Yttrande inför ombyggnad av Renmarkstorget

Föreningen Byggnadskultur Umeå vill avge följande yttrande när nu Umeå kommun avser att inleda ett förändringsarbete av det sedan länge eftersatta torget.

Vykort 1980-tal. Sedan stensargen och planteringen kring fontänen gjordes om är det inte längre möjligt att gå fram till denna.

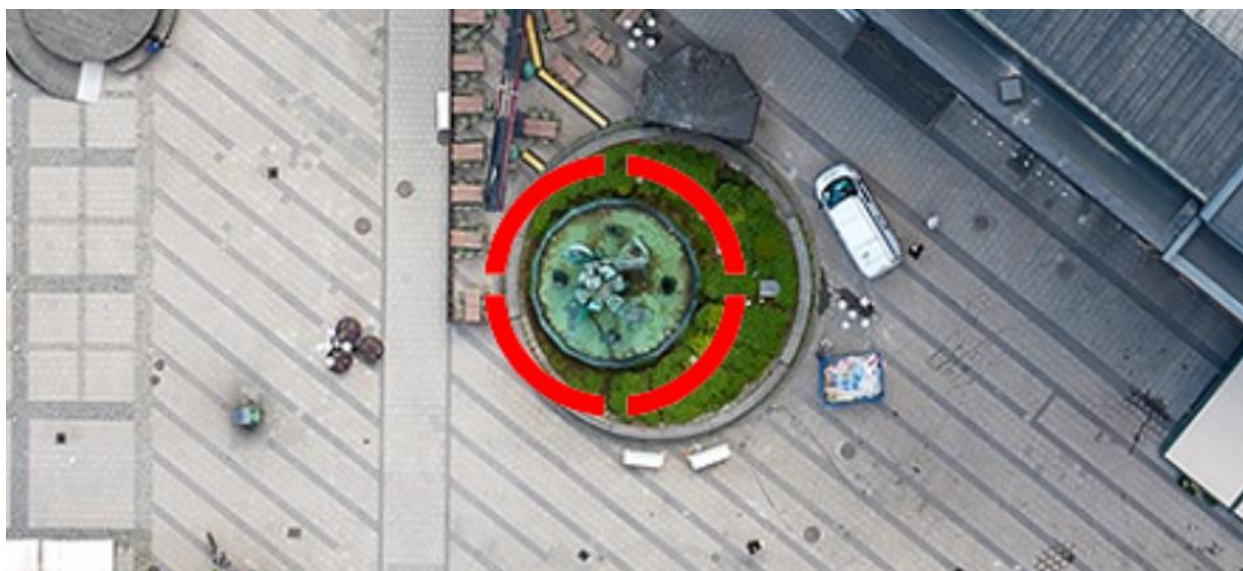
En konkret synpunkt som föreningen vill ge är följande. Även om fontänen är omistlig sett till dess värde för torget, så kan däremot dess nuvarande förankring i torget och angränsande närmiljö göras om. Den ursprungliga betongsargen med frilagd sjösten har ersatts med en ny i granit, som inte heller är centrerad och för stor. Det gör att fontänen mer blir en del tillsammans med den stora växtfyllda granitsargen. Istället borde denna göras mindre och nättare kring fontänen så att den blir tydligt underordnad. Fontänen är ju det väsentliga. Upphöjda stensargar med växtlighet kan placeras på annat håll. Här vore det önskvärt om stensargen kan placeras så nära fontänens bassäng att förbipasserande kan känna på vattnet. Vi tror inte att vi sett ett barn vid denna fontän som inte velat göra det. Att avgränsa fontänen från allmänheten med en stor ocentrerad stensarg fylld med växtlighet, är en missad möjlighet att göra platsen mer tilltalande.

Det har funnits växtlighet kring fontänen ända sedan invigningen 1976. Men det är faktiskt inte nödvändigt. Planerna för en planteringsyta på platsen fanns redan innan fontänen beslutades. Orsaken till att den konstfullt utformade fontänen inte ansågs vara sig själv nog, som ett konstverk, kan finnas i en något traditionell uppfattning bland många om hur en fontän borde vara, och stadens nya torg gestaltas. Där det konstnärligt djärva verket sågs lämpligt att bädda in i något som ändå efterfrågades som växtlighet. Det är ett intryck som kan utläsas ur samtida material. I invigningsartikeln i VK kan det t.ex. läsas om att: "mer lummigare växter vore inte dumt. Man får en känsla av att den här leksaken blivit kvarglömd på golvet av något tankspritt jättebarn." Denna avsikt att visuellt förankra fontänen på torget med ett omslutande växtparti är inte motiverad. I alla fall inte nu då den blivit ett självklart inslag. Det är inget fel att behålla en plantering fast då bör den åtminstone återställas till hur den ursprungligen var så att det är möjligt att gå in till fontänen. Men det bör övervägas att inte ha denna växtlighet kring fontänen och en avsevärt mindre stensarg, så att människor kommer närmare.

Helt oavsett planterings innehåll så blir detta konkurrerande, snarare än förstärkande inslag, något som förtar en del av fontänens närvaro. Och eftersom fontänen är det väsentliga kan växtligheten placeras på annan plats på torget. Föreningen är övertygad om att teknisk utrustning nödvändig för fontänen kan utformas och placeras på ett bättre sätt än att behöva ligga i planteringen, så att detta alltså inte utgör ett argument för att även fortsättningsvis avskärma fontänen från torgbesökarna med en stor stensarg fylld med växter. Det är förstås positivt för torget med växtlighet. Men inte nödvändigtvis kring just fontänen. Den kan befrias från detta. Det är snarare viktigt för torget att åstadkomma fler sittplatser i anslutning till fontänen. Detta är den plats där dessa är mest önskade, och där de skulle göra mest nytta. Föreningen vill därför ge ett konkret förslag på hur det i så fall kan utformas.

En rund ring med sittplatser i gediget material, med fyra breda öppningar, kan placeras runt fontänen. Denna ring bör vara minst 1,5 m bred så att människor kan sitta på båda sidor samtidigt. Vända in mot fontänen, eller ut mot torget. Kanske också med uppvärmning av sittytan vintertid. Avståndet in till fontänen behöver också vara kring 1,5 m så att det är enkelt att gå runt denna. Men inte mer då avståndet försvagar kontakten. En sådan lösning skulle möjliggöra ett stort antal naturliga sittplatser på torget, och på den plats som är den i särklass mest eftertraktade att få slå sig ner; intill den plaskande fontänen som såväl varma som kalla dagar täckt med snö, utgör ett tilltalande blickfång. Det skulle göra det till en tydligare mötesplats där man vid de många sittplatserna avsedda för *allmänheten* kan träffas. Situationen idag är under all kritik då en stor del av ytan fram till fontänens nuvarande stensarg har stängts av för andra än betalande serveringsbesökare. Det måste naturligtvis upphöra och ytan kring fontänen öppnas upp igen. Att avlägsna den stora osymmetriska och växtfyllda stensargen runt fontänen, och istället bygga en bred ring av sittplatser, skulle utöver berörda positiva effekter även stärka fontänen som Renmarkstorgets fokus.

Sittplatser ovanpå som här vid Storgatan är en god lösning. Men även att fästa sittplatserna runt en högre stensarg som kan utgöra ryggestöd.

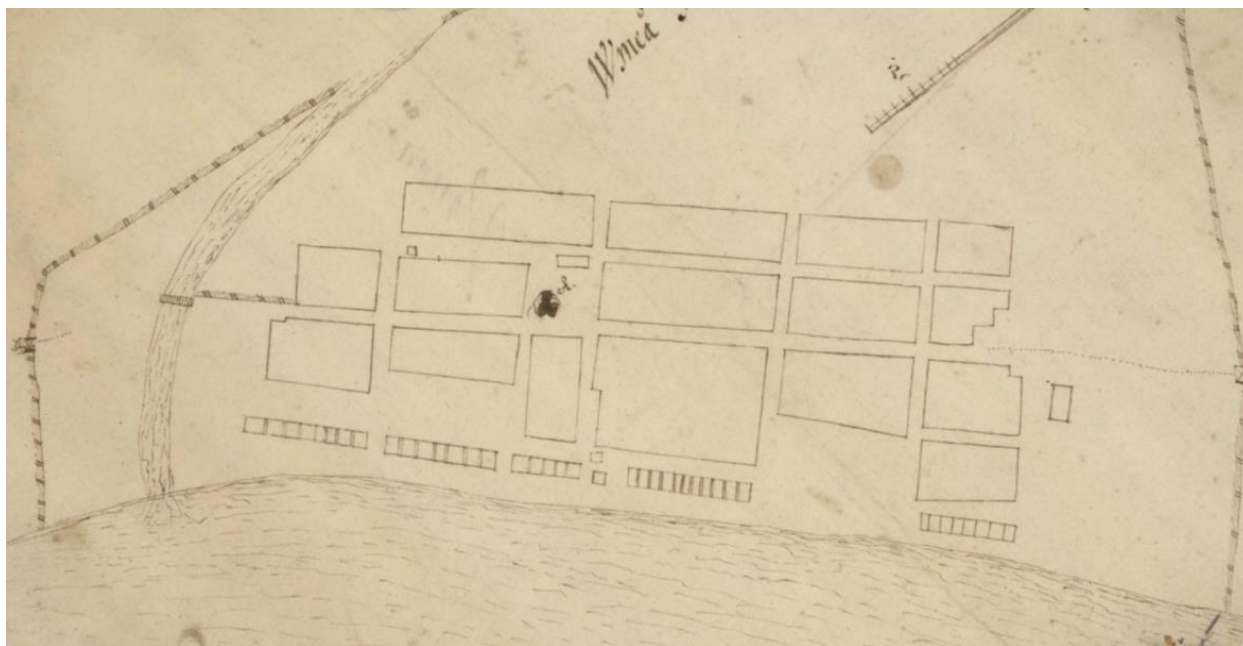
Det är dock möjligt att göra så mycket mer. Kommunens egna anställda med ansvar för parker och planteringar har säkert idéer som kommunen bör lyssna på för att kunna nyttja växternas förmåga att öka Renmarkstorgets attraktivitet. För något som med gott resultat skulle kunna tillföras torget är fasta större planteringar i upphöjda formar av något slag. Med dessas större

jordvolym skulle det vara möjligt att använda ett mycket större urval av växter men också större sådana. T.ex. buskar som blommor eller har speciell färg och form på bladen eller växtsätt. Och naturligtvis ett stort antal örtartade perenner av olika slag. Som de höstsilverax, bolltistlar, och andra livfullare och härdiga växter som kommunen har i markplanteringar på andra håll. Det behöver alltså inte bli någon högre kostnad när planteringsplatsen väl har byggts. Idag finns större växtlighet i stora lösa planteringskärl som förvisso kan inrymma ömtåligare växter att ta undan för vintern. Men med dessa lösa planteringskärl känns det som att växterna är satta på undantag, som att det bara är något som ställts ut, och inte att det är något som ses så viktigt att det får en permanent plats.

Föreningen vill vara tydlig med att vi inte har något att anmärka mot rådande planteringar med lösa urnor, krukor, osv. Men varför nöja sig med detta då det inte utesluter att även använda några större fasta planteringskärl? Med sådana kan kommunen höja ambitionsnivån. Visa att det verkligen är något som ses viktigt nog att få en plats på torget, och åstadkomma mer märkvärdiga inslag av växtmaterial. Nu finns, fränsett kring fontänen, endast en fast plantering alldeles vid Storgatan. Denna runda granitform med sittplatser av trä är ingen dålig typ. För det är förstås lämpligt att den omslutande sargen är i bra sitthöjd så att de även kan utgöra sittplatser. Men det skadar nog inte att göra dem högre och istället låta denna utgöra ryggestöd för sittplatserna nedanför. Variationsrikedomen är inspirerande stor för hur dessa kan utformas. Det finns många sätt för kommunen att skapa goda planteringsplatser för att kunna öka förekomsten av trivselskapande växtlighet, även på så utsatta offentliga miljöer som ett torg. Föreningen föreslår att Umeå kommun överväger denna möjlighet att med upphöjda större planteringar tillföra värden till det rätt kommersiellt präglade Renmarkstorget.
